Supertank – Bling Bling

Per e-mail heb ik u al geadviseerd over de aanvraag van Supertank – Bling Bling aan het Steenland 2 te Bunschoten-Spakenburg. Deze brief is een bevestiging van dat advies.

Veiligheidsregio Utrecht

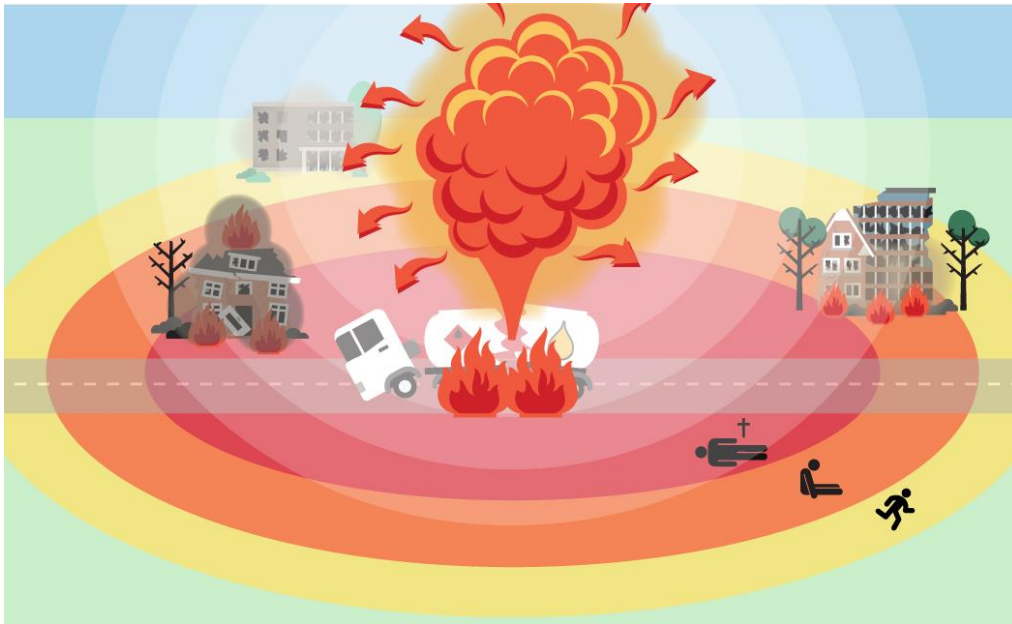
Bij een dreigende BLEVE moet er gekoeld worden met 2 waterkanonnen.

Deze hebben samen minimaal 180 m³/uur bluswater nodig. Dus een goede bluswatervoorziening moet minimaal deze capaciteit hebben. Om veilig te kunnen optreden moet deze bluswatervoorziening niet te dicht op de losplaats van LPG en propaan komen te liggen. Deze voorziening moet in overleg met de VRU worden aangelegd zodat er bij een incident optimaal kan worden opgetreden.
